CITTA' DI VIGONE

PIANO REGOLATORE GENERALE COMUNALE VARIANTE STRUTTURALE N.1

CONTRODEDUZIONI AI PARERI DELLA SECONDA CONFERENZA
DI COPIANIFICAZIONE

VIGONE – VARIANTE STRUTTURALE n.1**PROGETTO DEFINITIVO****SINTESI INTEGRATIVA DEGLI ESISTENTI DELLA SECONDA CONFERENZA IN MERITO AL PARERE ESPRESSO DALLA DIREZIONE AMBIENTE, ENERGIA E TERRITORIO SETTORE COPIANIFICAZIONE URBANISTICA AREA NORD-OVEST DELLA REGIONE PIEMONTE SULLA PROPOSTA TECNICA DEL PROGETTO DEFINITIVO.**

Figura 1 - Stralci della tavola 8 della PTPD. In rosso: parte dell'area C2 in classe IIIb2

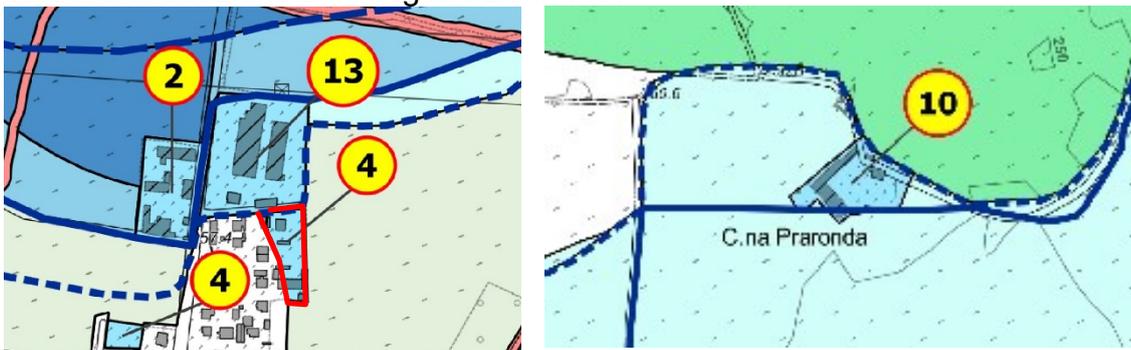
La seconda riguarda le altre aree in classe IIIb2 soggette al cronoprogramma 4 (figura 1 e 2) e l'area soggetta al cronoprogramma 10 (figura 1 a destra) in cui saranno individuati interventi di manutenzione ordinaria volti alla riduzione della pericolosità di esondazione del reticolo minore (bealere irrigue) che saranno puntualmente perimetrati e descritti nella delibera di adozione del Progetto Definitivo.

Le quote di riferimento dei tiranti idrici con tempo di ritorno duecentennale (TR200) a cui fa riferimento il cronoprogramma 4 si riferiscono a quelli delle sezioni dello studio idraulico di approfondimento sulla base dei quali è stato modificato il limite della Fascia B del Lemina ai sensi dell'art. 27 comma 3 delle NdA del PAI (allegato 154614_22d2_Relazione Approfondimento Lemina maggio 2007); modifica condivisa da Regione Piemonte nell'ambito delle procedure di condivisione del quadro del dissesto con lettera prot. 3926/23.2 del 13 giugno 2007 del Settore Pianificazione Difesa Suolo e pertanto vigente.

Figura 3 - Stralcio della tavola 8 della PTPD

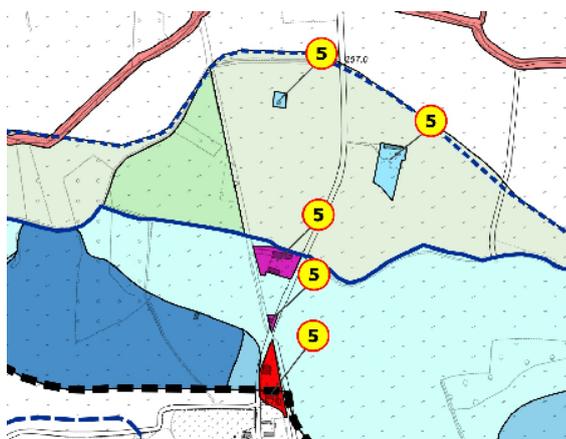
continuativa di persone al di sopra della quota di sicurezza definita dal livello raggiunto dalla verifica sulla TR200 del Pellice più un franco di 1 m). La pericolosità di tali aree è determinata dai fenomeni di esondazione del t. Pellice. Verso monte, in sponda sinistra, lungo la fascia fluviale B non sono previste arginature che determinano una riduzione del rischio (l'argine previsto in loc. Zucchea è situato troppo a monte e di fatto non riduce il rischio delle aree del cronoprogramma 5).

Visto che la pianificazione di bacino non ha inserito di argini B di progetto a protezione di tali aree si ritiene che l'applicazione dell'art. 39 delle NdA del PAI sia il solo intervento di riduzione del rischio possibile. Non è quindi accettata la proposta di inserire nel cronoprogramma interventi strutturali ritenendo sufficiente, sulla base del dissesto (fascia B con scenario L del Piano Gestione Rischio Alluvioni - PGRA) e della tipologia di insediamento (case sparse) l'applicazione dell'art. 39 delle NdA del PAI.

Figura 1 - Stralcio della Carta di Sintesi della pericolosità geomorfologica e dell'idoneità urbanistica del PRGC vigente (tavola 5) in cui con colore rosso è indicata la modifica della fascia ai sensi dell'art. 27 delle NTA del PAI. L'area IE1 ricade nella classe IIIb2a.

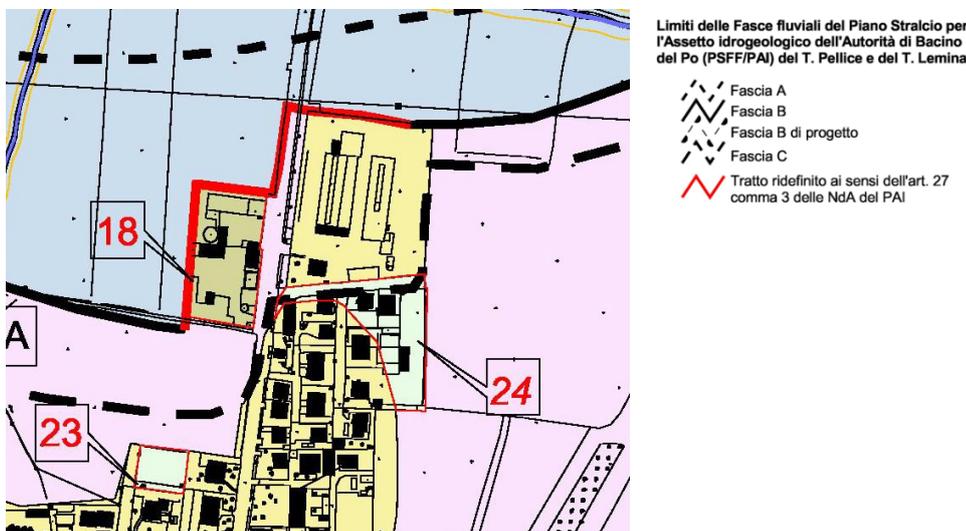
17/12/2010 riporta la modifica alla fascia B con linea rossa e con indicazione in legenda che trattasi di modifica ai sensi dell'art. 27 delle NTA del PAI (figura 1). Tale modifica è stata condivisa da Regione Piemonte nell'ambito delle procedure di condivisione del quadro del dissesto con lettera prot. 3926/23.2 del 13 giugno 2007 del Settore Pianificazione Difesa Suolo che si allega. Tale modifica della fascia B è pertanto vigente.

Per tale motivazione nelle fasi progettuali è stato erroneamente riproposto l'andamento della fascia ante modifica art. 27 (figura 2).

Il fatto che trattasi di errore materiale è anche confermato dalla presenza in tutte le fasi progettuali della medesima classe di sintesi IIIb2 (colore blu nella tavola 7 – figura 3) che sarebbe stata incompatibile in assenza di tale modifica (la fascia B è solo compatibile con le classi IIIb3 o IIIb4) e dal fatto che ricade nello scenario L della Direttiva Alluvione (PGRA) in cui la classe IIIb2 è compatibile (figura 4).

Per tali motivazioni si precisava che la rappresentazione della fascia sulla tavola 7 della Proposta Tecnica di Progetto Definitivo era stata determinata da un mero errore materiale.

Pertanto, si proponeva la correzione dell'errore materiale e si confermava la classe IIIb2 (figura 2).

Intervento 9 – Estratto PRGC modificato dalla Variante Strutturale – Area ZT6 – EV – C16 – RA12

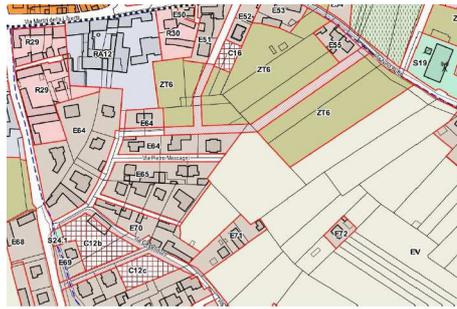
Nell'ambito della Proposta tecnica di preliminare era stato richiesto di rivalutare e se possibile ridurre l'intervento n. 9, Area ZT6 di trasformazione residenziale. In relazione alla coerenza con il Piano paesaggistico regionale era inoltre stato evidenziato l'elevato interesse agronomico dell'ambito denominato 9.1, assoggettato alle disposizioni degli artt. 20 e 40 del PPR, evidenziando anche che per l'ambito paesaggistico di riferimento (n. 44 "Piana tra Carignano e Vigone) il Ppr prevede, fra gli obiettivi specifici di qualità paesaggistica, la qualificazione delle aree agricole interstiziali e periurbane.

Si prende atto che l'A.C., avendo già ridotto la stessa area in modo significativo, non intende procedere ad ulteriori riduzioni. Si prende altresì atto dei chiarimenti apportati all'area enucleando la parte già edificata e il lotto che non intende integrarsi.

Aree ZT3 e ZT10, aree di trasformazione

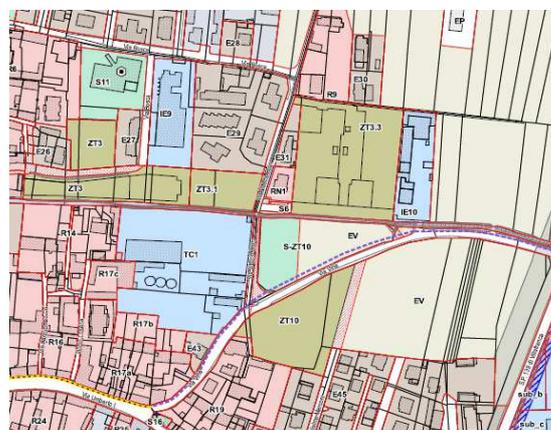
Per le aree citate si rileva un contrasto con la classificazione idrogeologica vigente risultante dall'adeguamento al PAI del 2010. In particolare, come evidenziato nel parere della Direzione OOPP allegato alla presente relazione, la vigente cartografia idrogeologica e del dissesto include entrambe le aree SZT10 vigenti in classe IIIa. Con la variante le aree SZT10 e ZT10 vengono ridotte e la previsione edificabile si concentra nella zona al disotto della via Virle. In corrispondenza di tale nuova delimitazione della area ZT10, che secondo il piano vigente ricade in classe IIIa, la variante prevede una modifica della classificazione portandola alla classe II.

Considerato tuttavia quanto espresso dal Settore Tecnico area metropolitana nel parere allegato alla presente relazione (*“ sulla base di quanto sopra accennato relativamente al reticolo minore, l'area ZT.10 (Zona di Trasformazione) risulta dagli elaborati in classe IIa senza dissesto, diversamente da quanto indicato dalla cartografia del PRGC Vigente ... che indica per quest'area una pericolosità EeA e classe di sintesi IIIa. Tale aspetto verosimilmente dovuto ad un refuso di trasposizione grafica, determina la **necessità di reintrodurre in quest'area normativa il settore EeA in classe di Sintesi IIIa; all'interno di tale ambito sono possibili gli interventi previsti nella specifica classe; ...**”), si evidenzia che, a meno di ulteriori apporti tecnici a chiarimento di tale scelta, l'area deve essere considerata compresa nella classe IIIa con le relative limitate possibilità di intervento e che quindi, per l'approvazione del Progetto definitivo di variante, l'area ZT10 e l'area a servizi SZT10 che ne deriva previste nella presente variante debbano essere stralciate riportandole ad una destinazione d'uso compatibile con la classe idrogeologica.*

Area ZT11, intervento n. 4

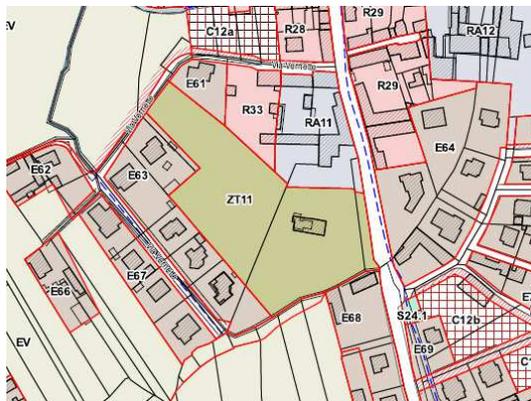
Per quanto riguarda il lotto di intervento 4, per il quale si chiedeva una riduzione, si prende atto di quanto invece motivatamente non condiviso. Il lotto viene confermato per favorire la realizzazione di una nuova viabilità di collegamento tra l'ultimo tratto di via Vernetto e via Villafranca, permettendo di ridurre il carico veicolare sul primo tratto di via Vernetto. Inoltre occorre evidenziare e si tiene in considerazione che l'area, pur essendo agricola nel Piano vigente, è in parte edificata e interclusa nel tessuto edilizio consolidato esistente.
